**Avis délibéré de la mission régionale
d'autorité environnementale Auvergne-Rhône-Alpes relatif au projet
« Parc technologique 2 - Porte de l'Isère »
présenté par le groupement de maîtres d'ouvrages
SARA Aménagement et Communauté d'Agglomération Porte de l'Isère
sur la commune de Vaulx-Milieu (Isère)**

**Avis n° 2018-ARA-AP-00592
Garance 2018-004555**

Source : étude d'impact

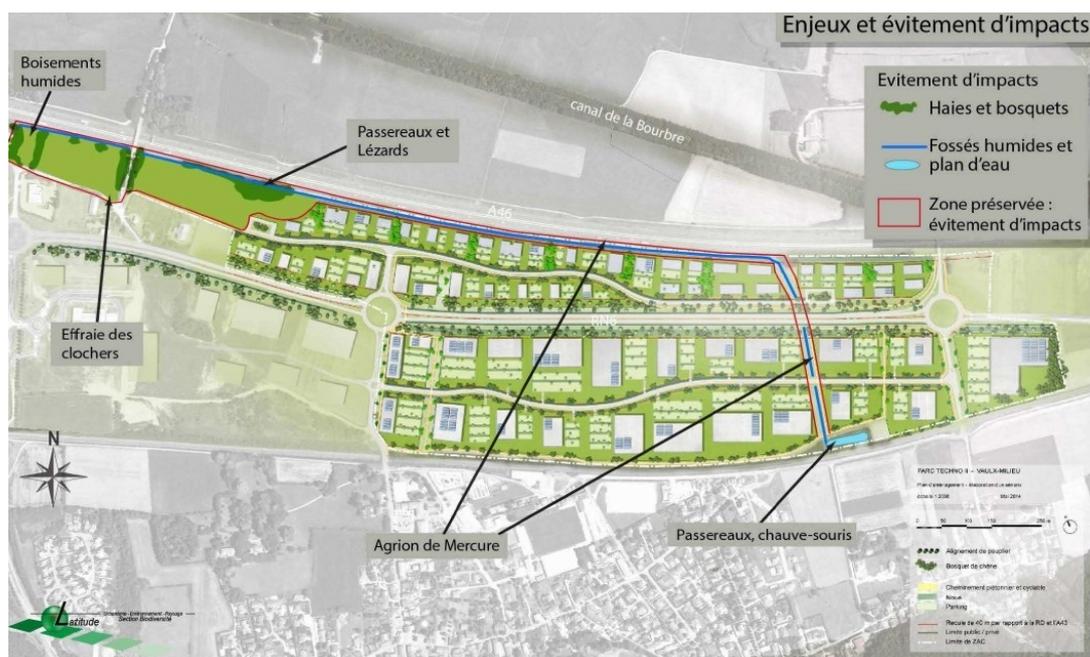
Ainsi, l'étude d'impact présente des éléments intéressants relatifs à la préservation d'espaces au sein de la ZAC afin de limiter les conséquences de la réalisation de cette dernière sur certaines espèces et sur les continuités écologiques locales. Le schéma ci-dessous présente ces espaces.

L'étude d'impact ne présente pas de mesure permettant d'éviter, sinon de réduire et, le cas échéant, de compenser les impacts négatifs résiduels (mesures dites « ERC ») sur l'hydrologie et la qualité de l'eau. Le projet présente des mesures concourant au maintien des perméabilités écologiques de son site. C'est notamment le cas de l'axe du cours d'eau « des trois eaux ». L'efficacité du dispositif proposé n'est cependant pas présentée.

La proposition de bande boisée qui est présentée dans le volet paysager est aussi affichée comme une mesure de réduction des incidences d'exposition au bruit et aux gaz d'échappement. Cependant, les connaissances techniques sur les bandes boisées montrent que cette profondeur de bande restreinte a peu d'effet sur les nuisances visées.
